OEnovia TD 200 / 250 / 200 H / 250 H TWH 200 E / 250 E / 200 EH / 250 EH PRO

Chauffe-eau thermodynamique

Nouveau ventilateur Compatibilités en Pièces de rechange

N° ITOE0262-fr

4. Cheminement des câbles du ventilateur 2^{ème} génération

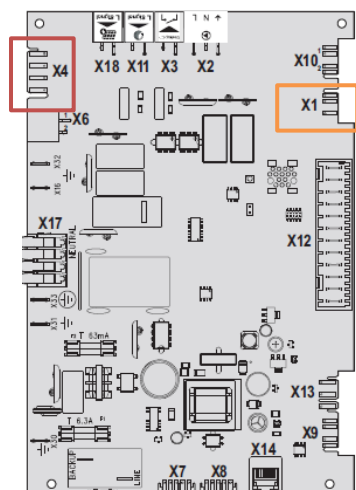
Carte électronique CU-HW-01 version 2.01 ou supérieure (compatible avec les 2 versions de ventilateur).

En rouge: Alimentation 230V du ventilateur

→ Bornier X4 sur carte CU-HW-01 (v2.01)

En orange: signal de commande du ventilateur

→ Bornier X1 sur carte CU-HW-01 (v2.01)
